**INFORME DE CONTROL CONCURRENTE**  
**N° 020-2020-OCI/2911-SCC**

**“PROYECTO REHABILITACIÓN DEL CANAL JANKA EN  
EL SECTOR JANKA PROGRESIVA 0+000-0+450,  
DISTRITO DE CULEBRAS, PROVINCIA DE HUARMEY,  
DEPARTAMENTO DE ANCASH”**

## INFORME DE CONTROL CONCURRENTE N° 020-2020-OCI/2911-SCC

**GRÁFICO N° 1**  
**COMPARATIVO DE LAS DIMENSIONES CANAL DEL EXPEDIENTE TÉCNICO VS VERIFICADO FÍSICAMENTE EN TRAMO 1**

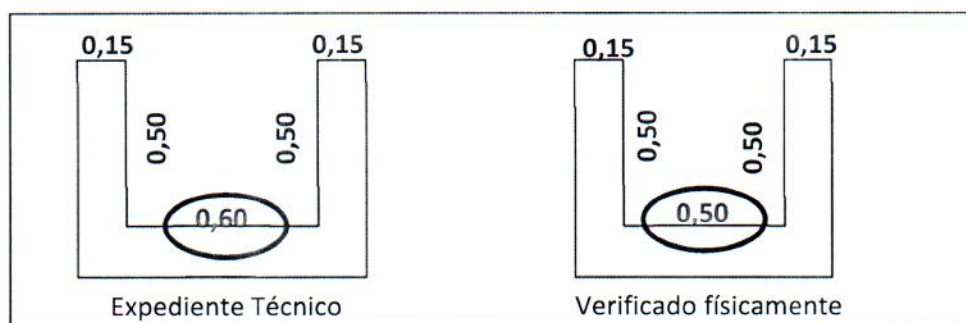
De la verificación física realizada el 28 de setiembre de 2020<sup>3</sup>, se evidenció que las dimensiones del canal en este tramo, eran de 0,50 m x 0,50 m, pese que en los planos del expediente técnico aprobado mediante Resolución de Gerencia Municipal n.º 109-2019-MDC/GM de 19 de diciembre de 2019, establecen que debe ser 0,60 m x 0,50 m, reduciéndose de este modo la base del canal en 10 cm. En toda su longitud de 93 m.

Incumpléndose de este modo con la fiel ejecución del expediente técnico, pagándose al contratista por partidas ejecutadas parcialmente.

**FIGURA N.º 1**  
**TIRANTES DE CABLE DE ACERO  $\frac{1}{2}$ " EN LOS PLANOS DEL EXPEDIENTE TÉCNICO**

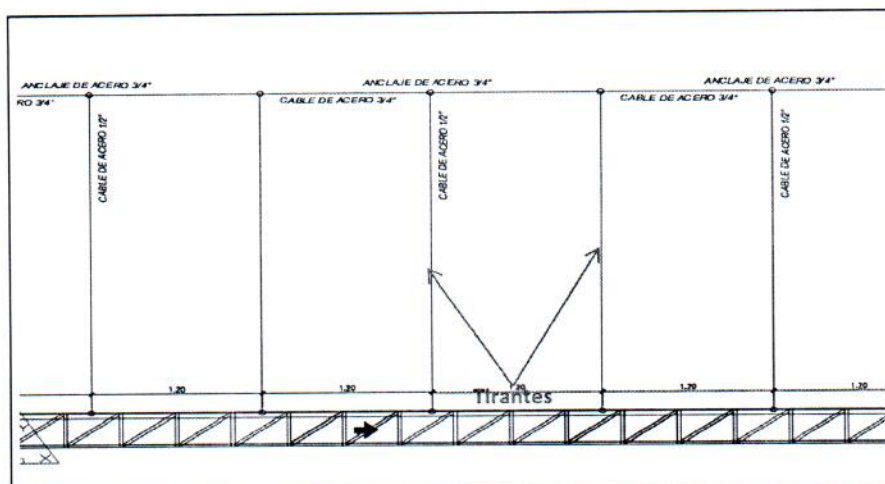
De la verificación física realizada el día 28 de setiembre de 2020<sup>6</sup>, se evidenció que los tirantes de acero de  $\frac{1}{2}$ " del puente aéreo, faltaban tensar, impidiéndose de este modo que el sistema de atirantamiento del puente no trabaje eficientemente generándose el riesgo potencial de colapso.

**FOTOGRAFÍA N.º 1**  
**ESTRUCTURA METÁLICA DEL PUENTE AÉREO EN CONTACTO DIRECTO CON EL AGUA**

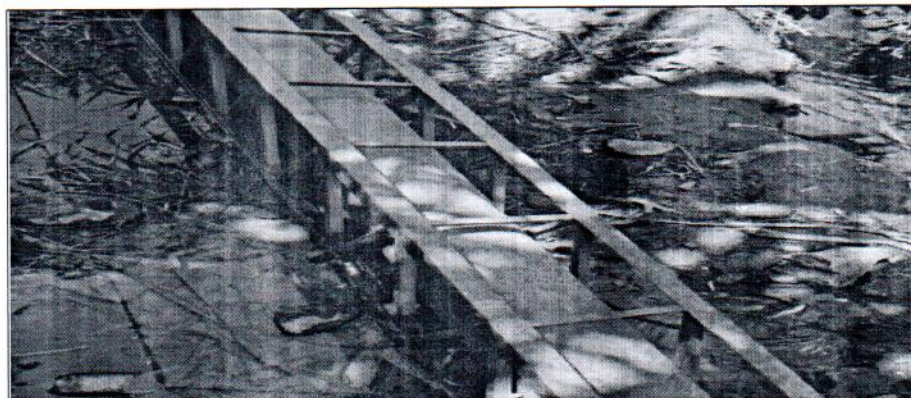
Parte de la estructura metálica (viga de acero) del puente aéreo, se encuentra sumergido en agua lo que podría reducir la vida útil de la estructura debido a la corrosión por la humedad.

**FOTOGRAFÍA N° 2**  
**TRAMO 3, SE APRECIA LA FALTA DE RELLENO Y COMPACTADO CON AFIRMADO**

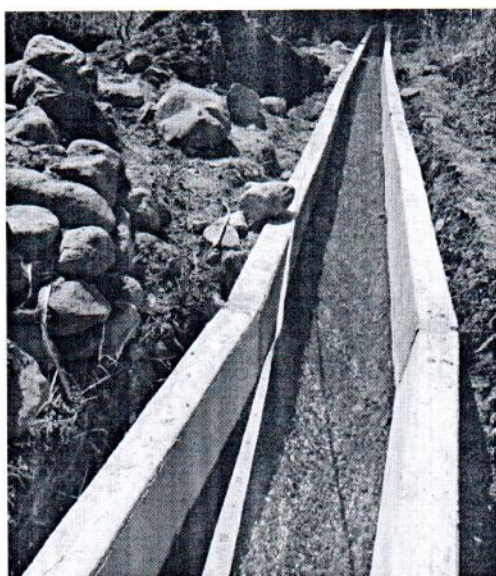
De la verificación física realizada el día 28 de setiembre de 2020<sup>7</sup>, se evidenció que en los tramos n.ºs 3, 4 y 5 no tienen el material de relleno compactado con afirmado que contempla el expediente técnico, tales como se pueden apreciar en las siguientes tomas fotográficas:
